（仮称）西海江島洋上風力発電事業に係る
環境影響評価方法書

補足説明資料

平成31年2月

ジャパン・リニューアブル・エナジー株式会社

図 8 (1) 大気環境（騒音及び超低周波音）の調査位置

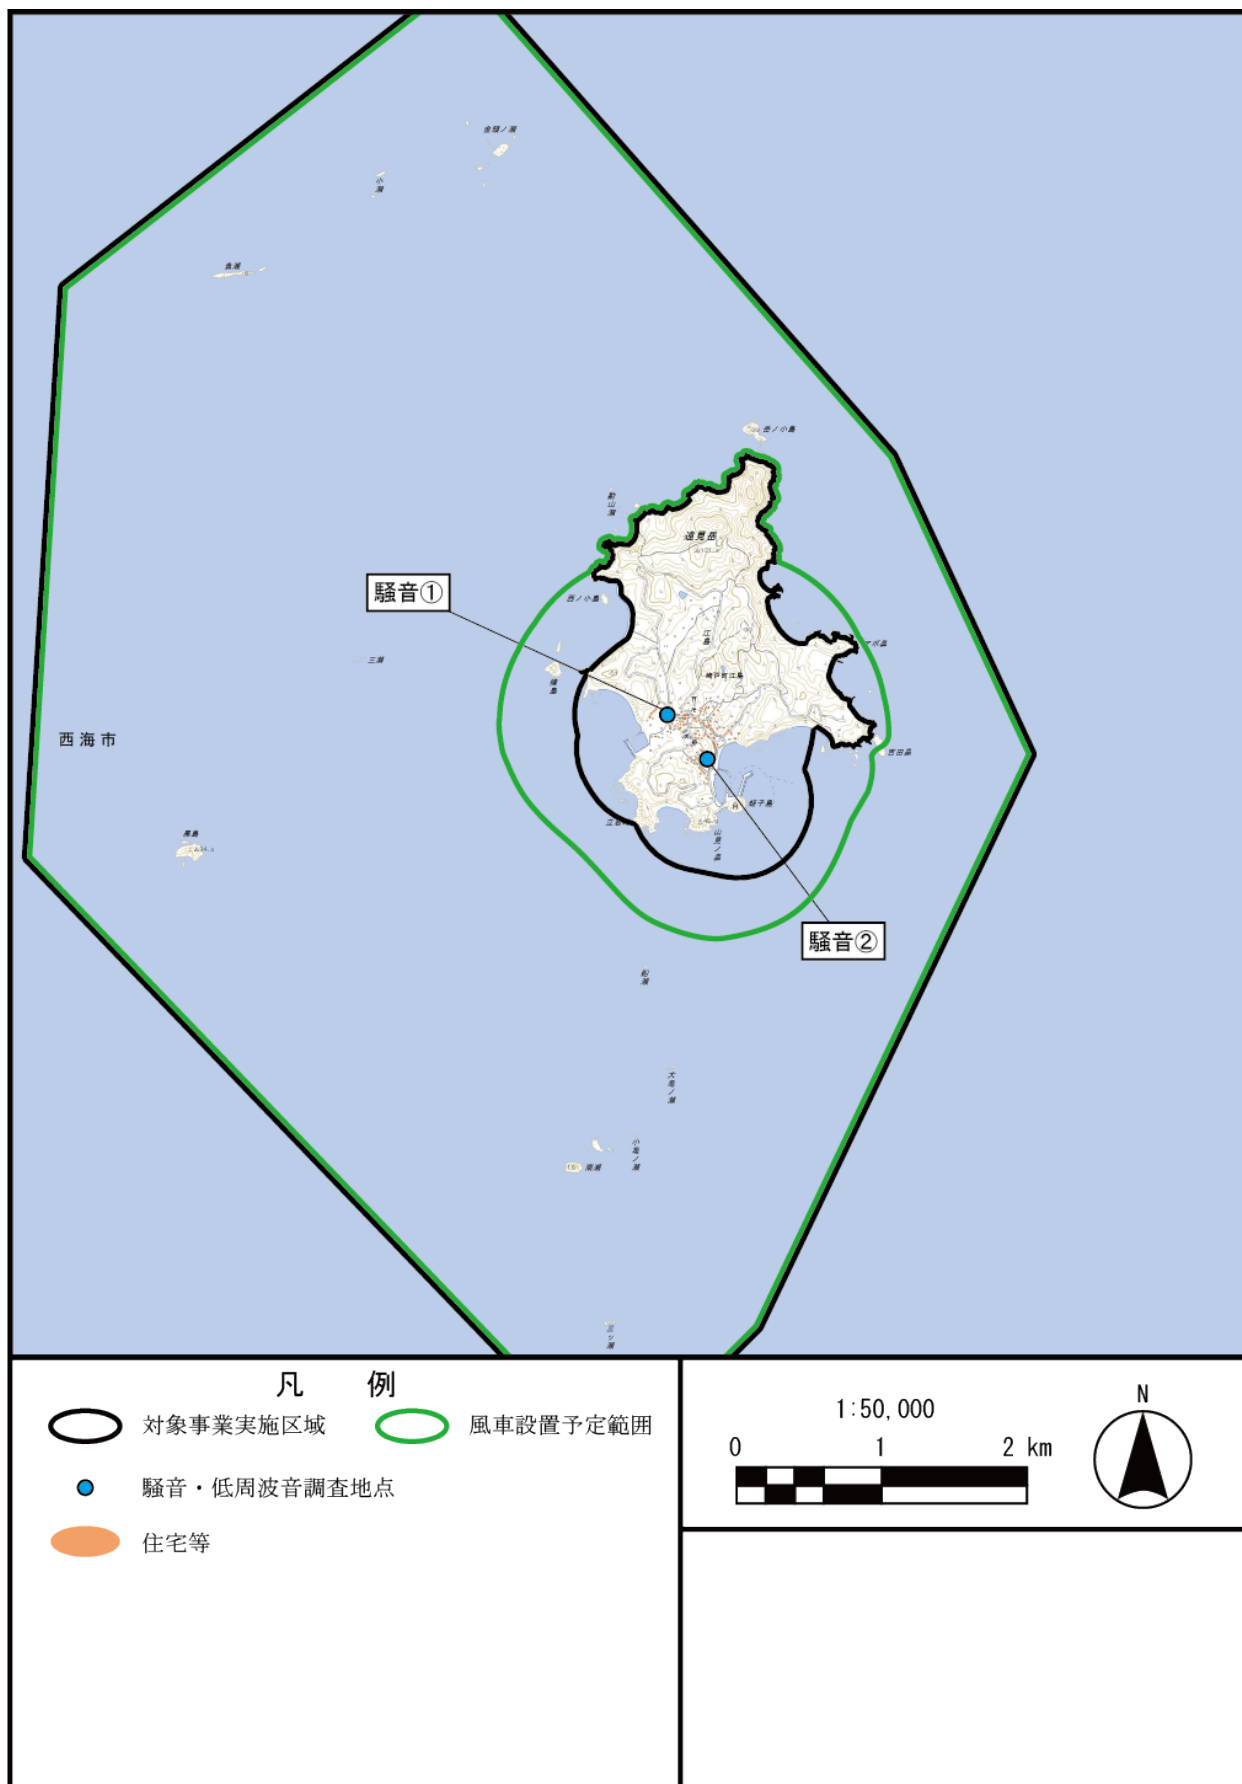
大気質、騒音及び超低周波音、振動の調査地点について、住宅、道路、測定場所の関係が分かる大縮尺の図（500 分の 1～2500 分の 1 程度）は記載されているか。[非公開可]

大気環境（騒音及び超低周波音）の調査位置は、図 8 のとおりです。

図 10 可視領域図

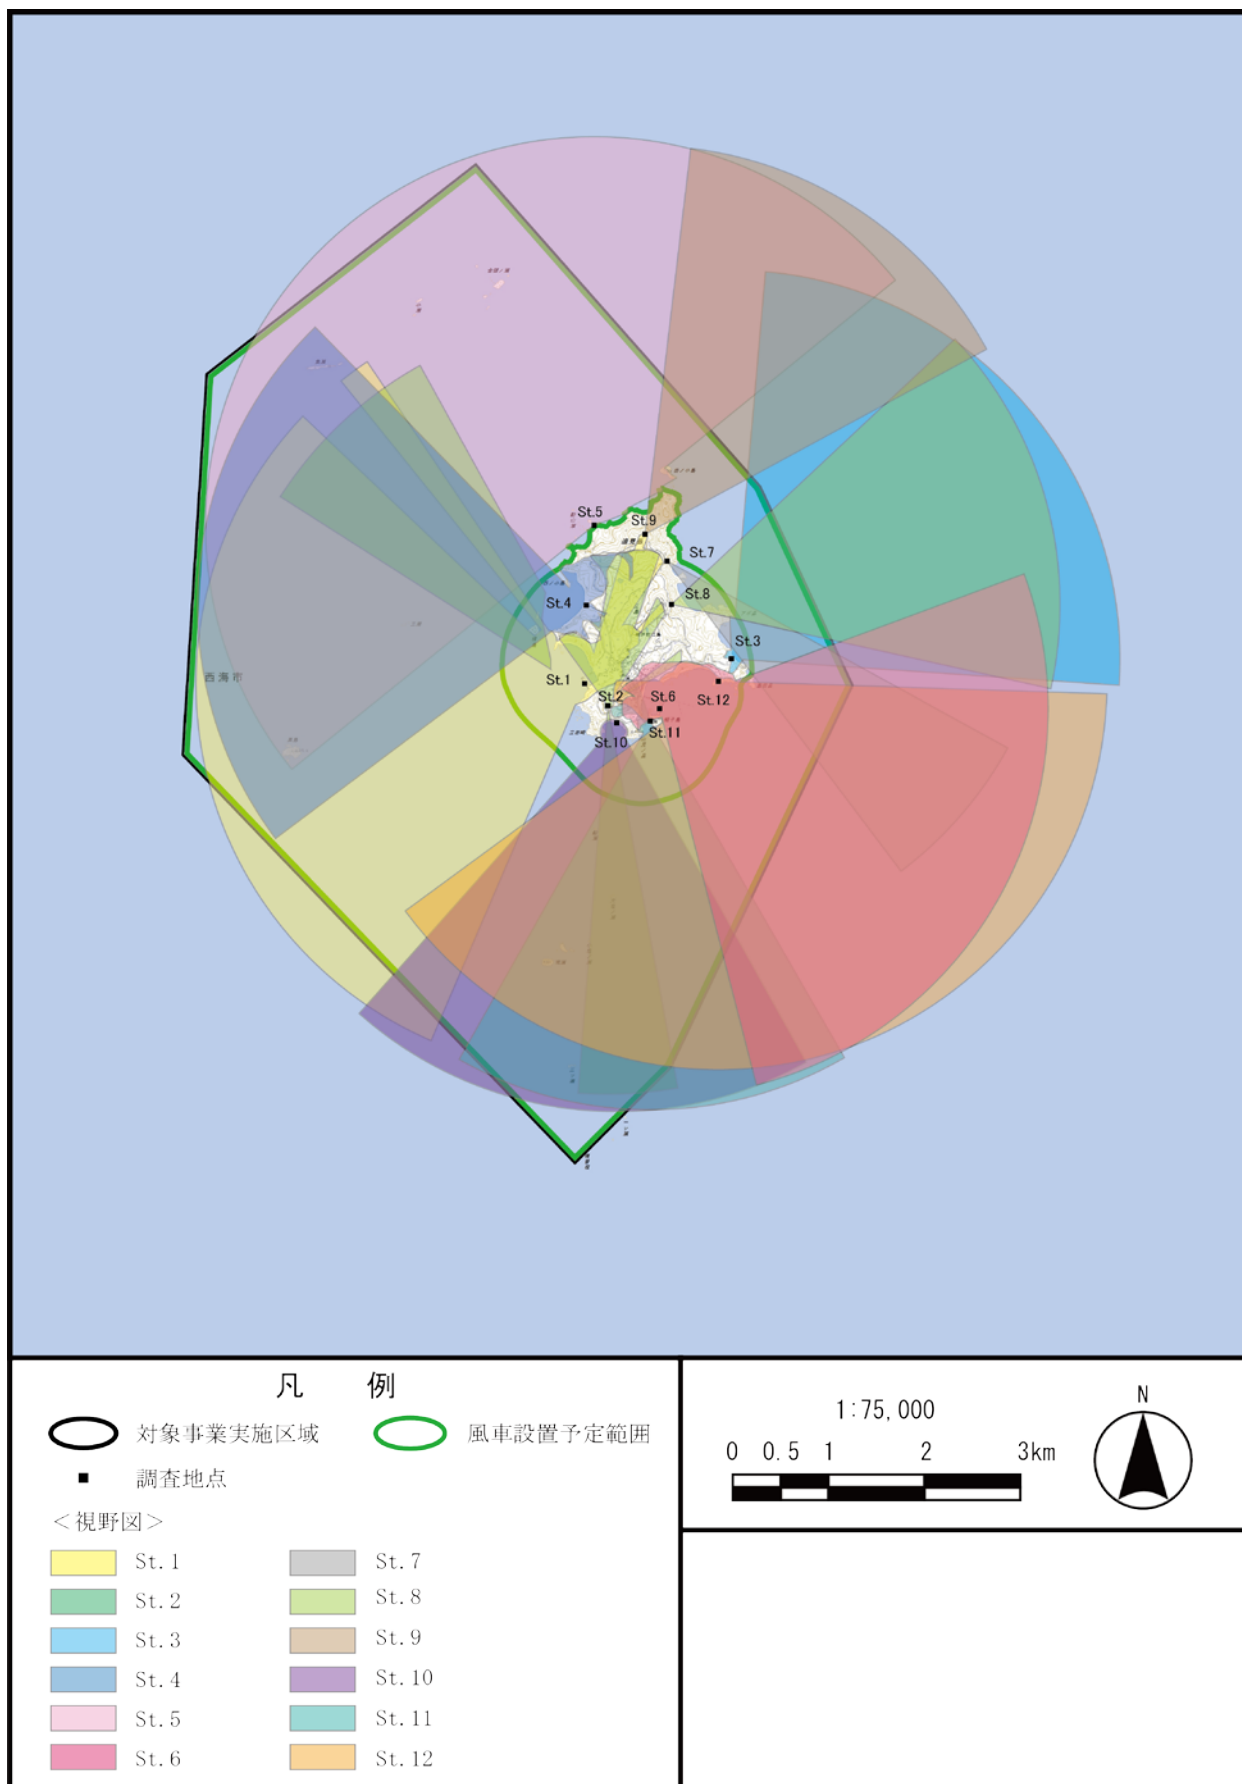
48. 稀少猛禽類調査地点からの可視範囲について【チェックリスト（方法書）No.56】
鳥類調査（重要な種（猛禽類等）、渡り鳥）をポイントセンサス法で行う場合、調査地点からの可視範囲が示されているか。【調査、予測及び評価の妥当性を検討するため】【方法書P6. 2-27 (303)】

稀少猛禽類調査地点からの可視範囲は図 10 のとおりです。

図 11 可視領域図

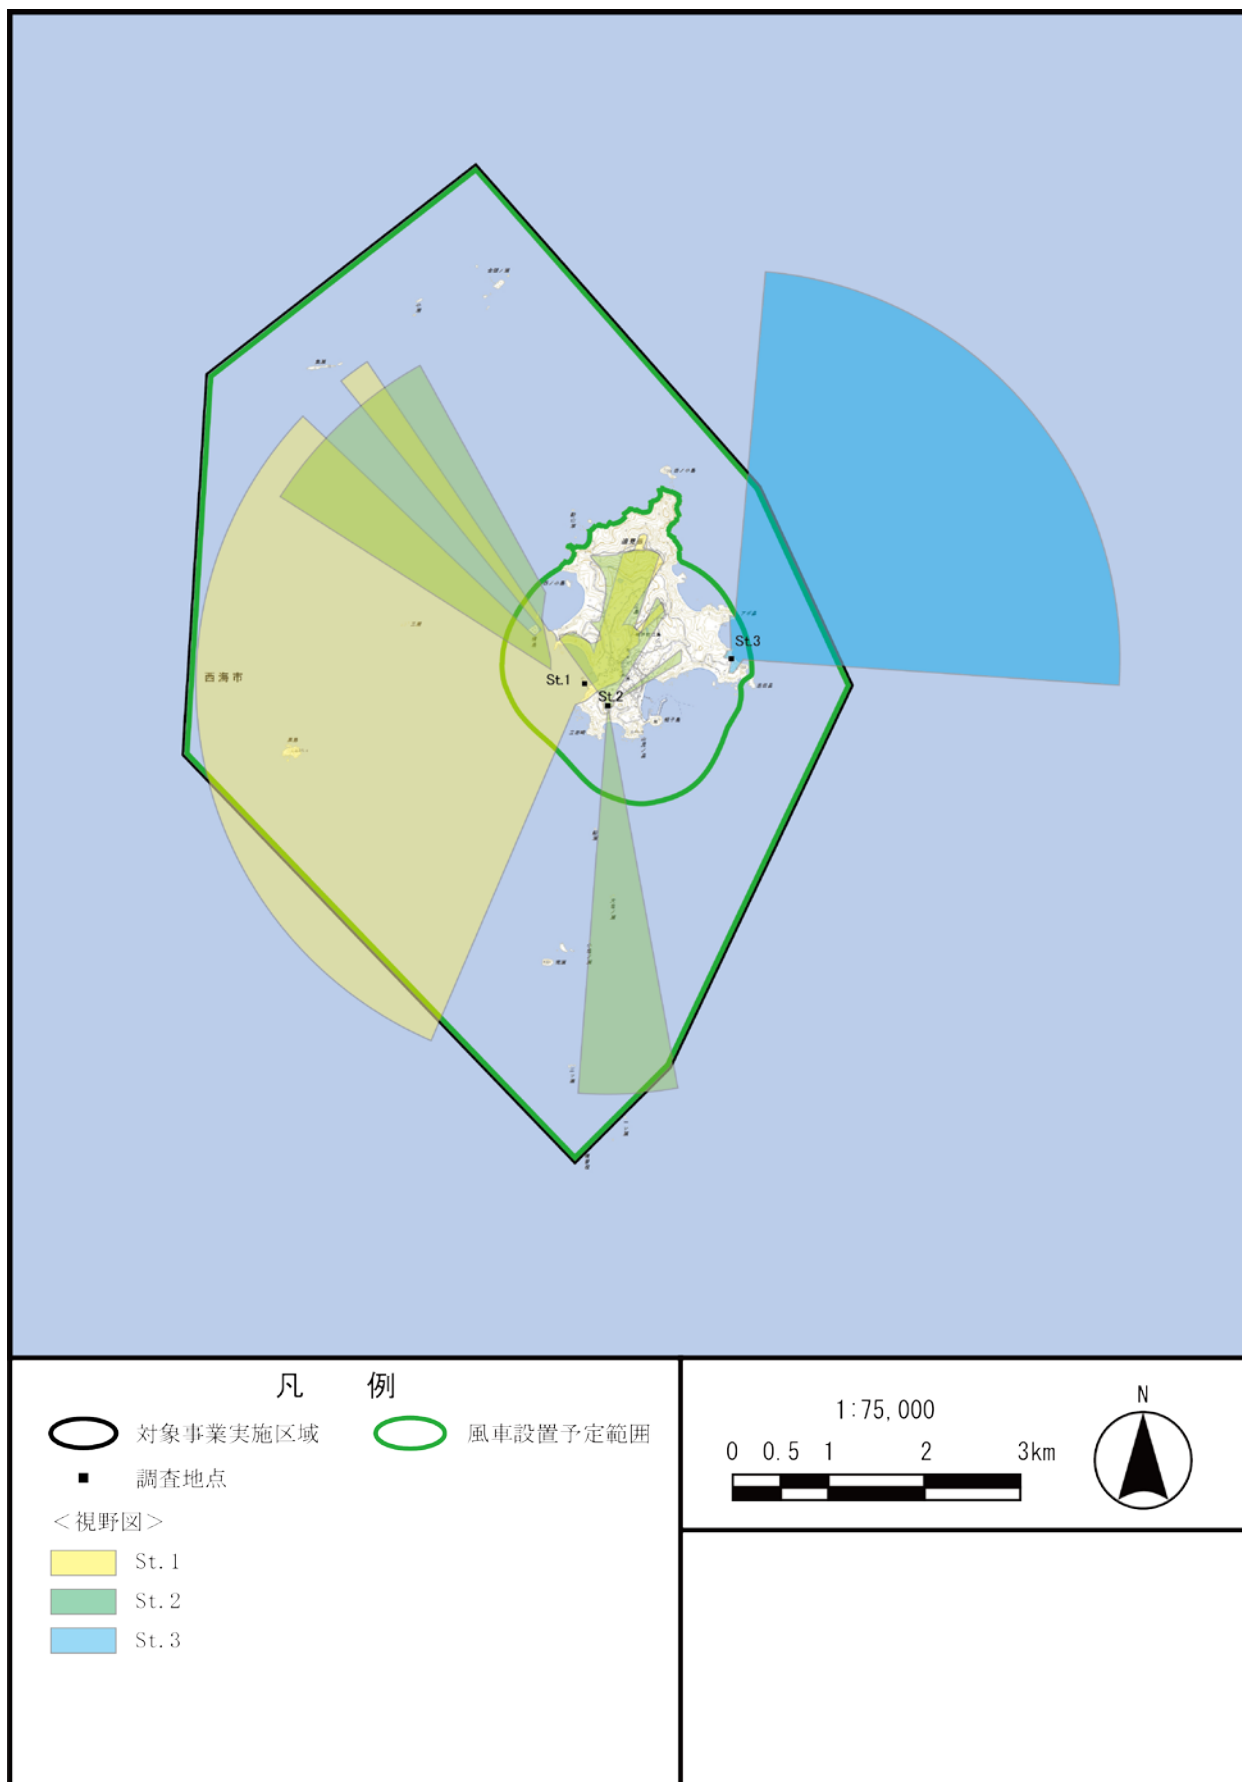
49. 渡り鳥調査地点からの可視範囲について【チェックリスト（方法書）No.56】
鳥類調査（重要な種（猛禽類等）、渡り鳥）をポイントセンサス法で行う場合、調査地点からの可視範囲が示されているか。【調査、予測及び評価の妥当性を検討するため】【方法書P6. 2-28 (304)】

渡り鳥調査地点からの可視範囲は図 11 のとおりです。
